MASTERPLAN 2014-2028
Aeroporto Internazionale G. Galilei - Pisa

Integrazioni volontarie al procedimento

Relazione di sintesi delle integrazioni
volontarie prodotte

Cod. Elab.: 20_SINT_R_INT

PLANIMETRIA SOVRAPPONIMENTO INTERVENTI MASTERPLAN
2014-2028 CON CARTOGRAFIA P.A.I. AdB ARNO

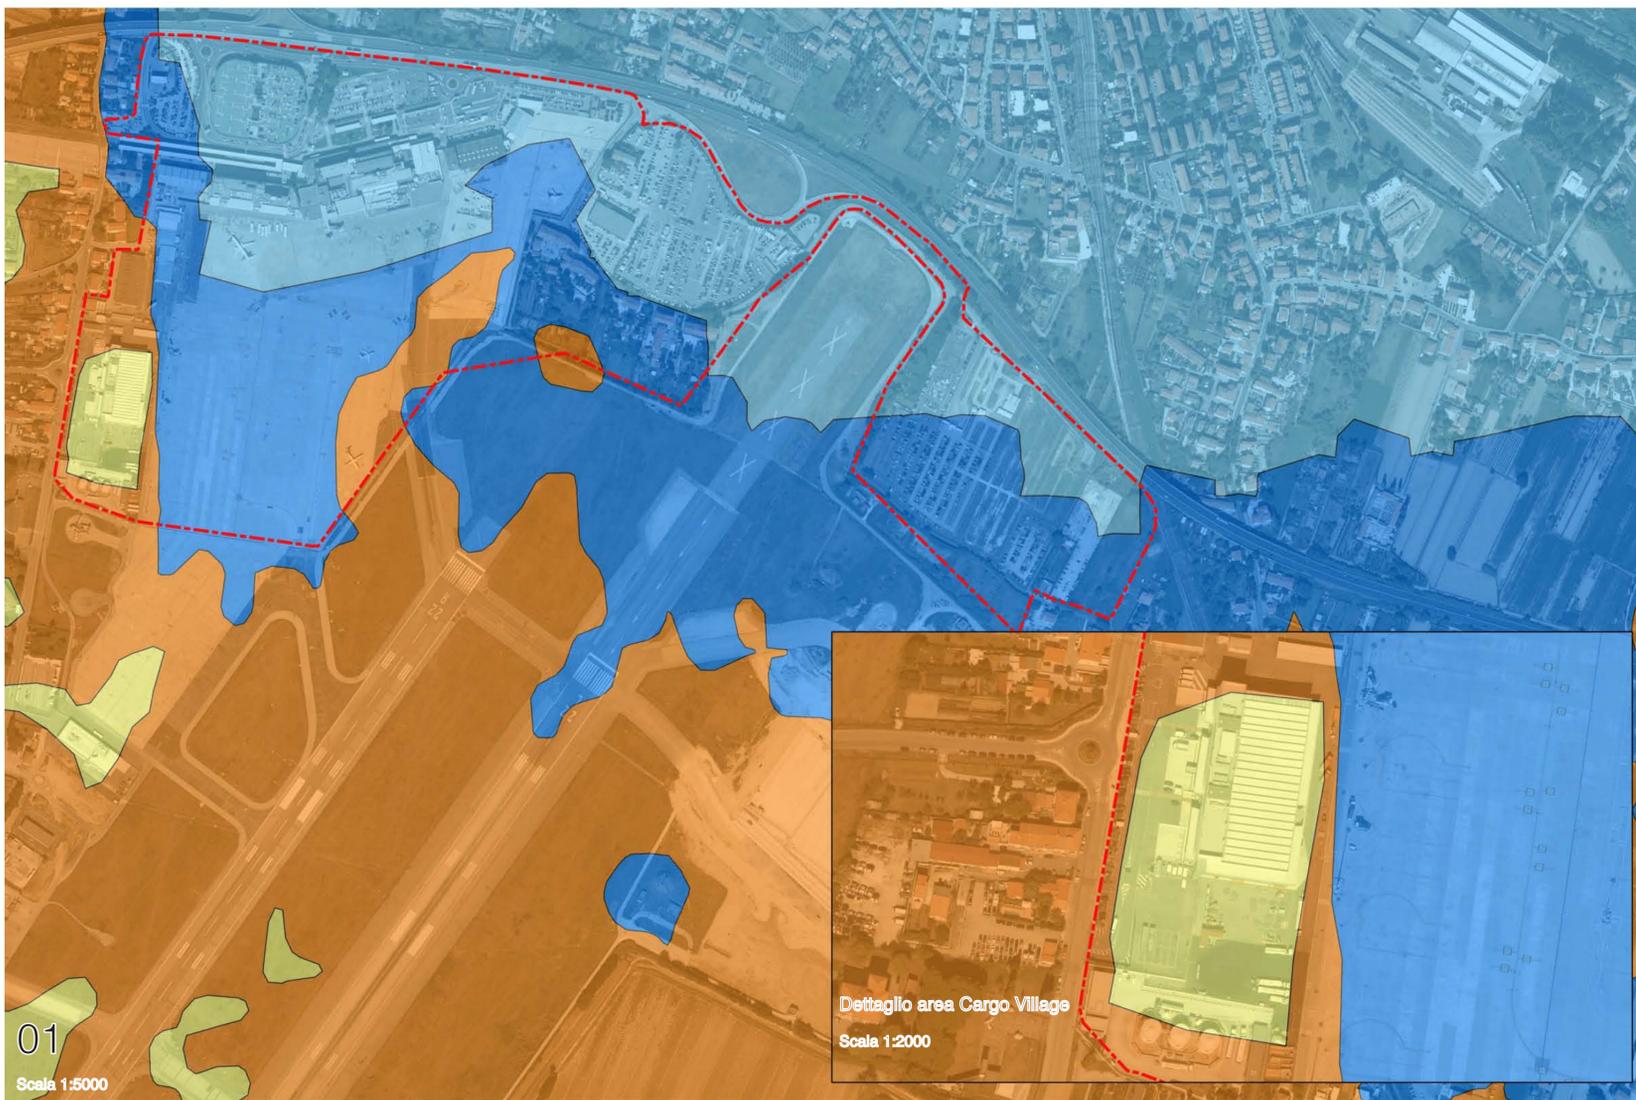
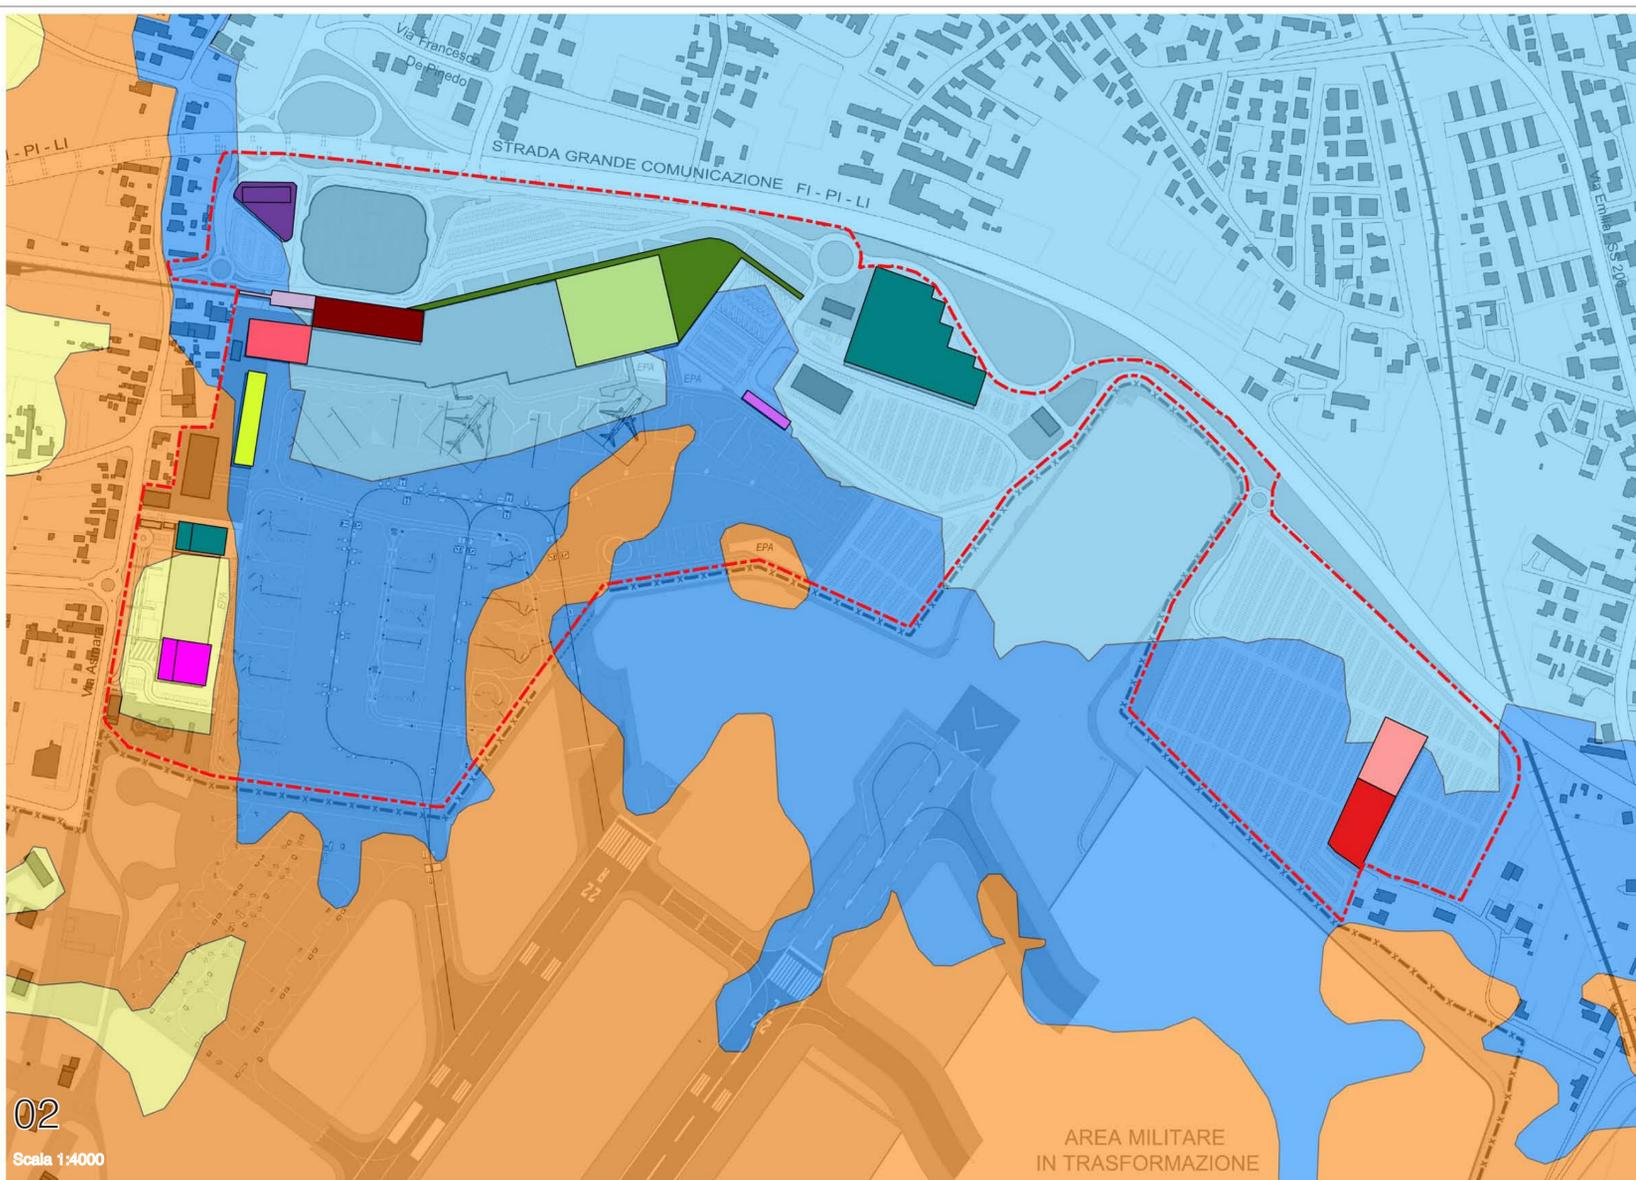
- a) presentare una planimetria che rappresenti la sovrapposizione degli interventi previsti con la cartografia del PAI del Bacino del Fiume Arno, al fine di comprendere meglio quali interventi ricadono in aree P.I.3 e P.I.4;

p.to 2.a.1 lettera a) - Si presenta una planimetria (vedi allegato 1 alla presente - elaborato cod. 24_AMB_IDR_D01_INT) che rappresenta il sovrapposto tra gli interventi previsti e la planimetria PAI individuando quali tra gli interventi previsti che ricadono in aree P.I.3 e P.I.4. Gli interventi in tali aree sono di modesta entità. In particolare l'ing. Cecchetti sottolinea come le aree del Cargo Village, ricadenti in P.I.4, sui piazzali delle quali è prevista l'ampliamento dell'edificio ad uso magazzino, a suo avviso non corrispondono all'effettivo stato dei luoghi, già modificato dal 2008 con la realizzazione appunto del Cargo Village, e che, per tale motivo, la Società di Gestione ha provveduto a chiedere formalmente al Comune di Pisa- con nota del 5 maggio 2015 - l'aggiornamento della pericolosità idraulica. I presenti, analizzando l'elaborato grafico, ritengono condivisibile l'osservazione di cui sopra e che l'analisi delle quote attuali potrà comportare un declassamento in pericolosità PI3 che caratterizza le aree limitrofe. L'ing. Bonamini precisa tuttavia che anche per pericolosità idraulica P.I.3 gli interventi devono essere
